**OGGETTO:** Istanza AUA. – Pratica Suap **02608340697-22122022-1004**  
- Ditta: **AGR AUTODEMOLIZIONI & GESTIONI RIFIUTI SRL**  
- Sede attività: *Via Foro – Zona Industriale - Ari*  
- **Parere** per scarico in pubblica fognatura acque reflue.

### PARERE POSITIVO

# SCHEMA DI RACCOLTA ACQUE REFLUE

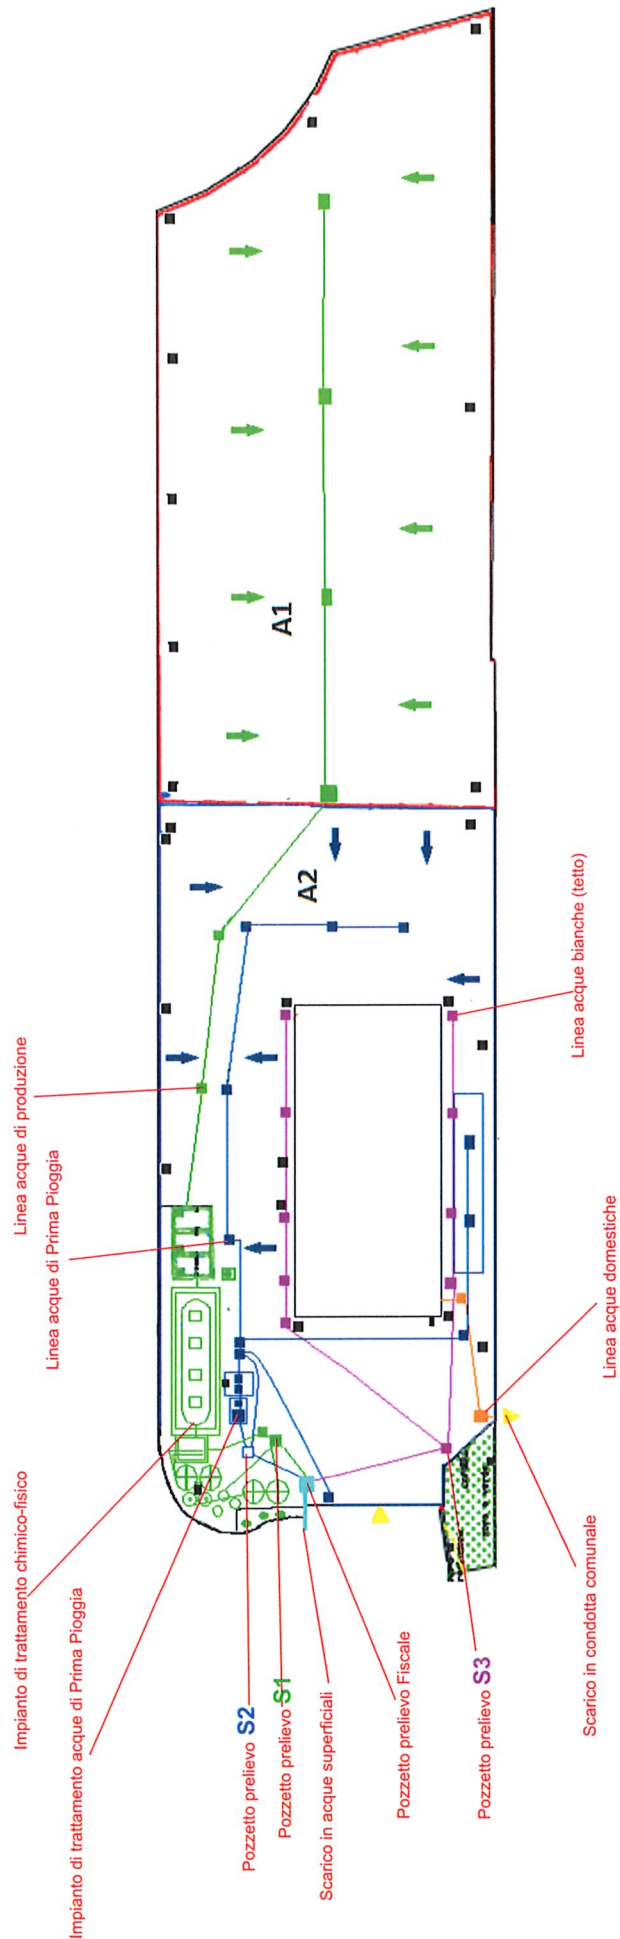
- I fognoli reflui civili devono essere dotati di pozzetto d’ispezione sifonato e di prelievo.
- I fognoli di allaccio al collettore pubblico nel caso di attraversamento o parallelismo con la rete idrica devono trovarsi a profondità maggiore di essa, min. 30 cm, e a distanza minima da rispettare, min. 50 cm, in base al diametro e profondità della condotta stessa; se tale evenienza è riscontrabile in fase di esecuzione dei lavori contattare il n. di riferimento 0872724270 per valutazioni di competenza. Eventuali misure saranno previste come da Regolamento Fognatura e Depurazione.

- Tutti gli elementi che compongono il sistema di smaltimento dei reflui tramite fognoli, caditoie, pozzetti, impianti di sollevamento, impianti di depurazione, misuratori di portata, pozzetti di prelievo ecc. previsti in planimetria o prescritti dovranno **essere sempre verificabili nella loro posizione, identificazione funzionale, funzionalità, visionabili e accessibili** agli addetti ai controlli di cui sopra.
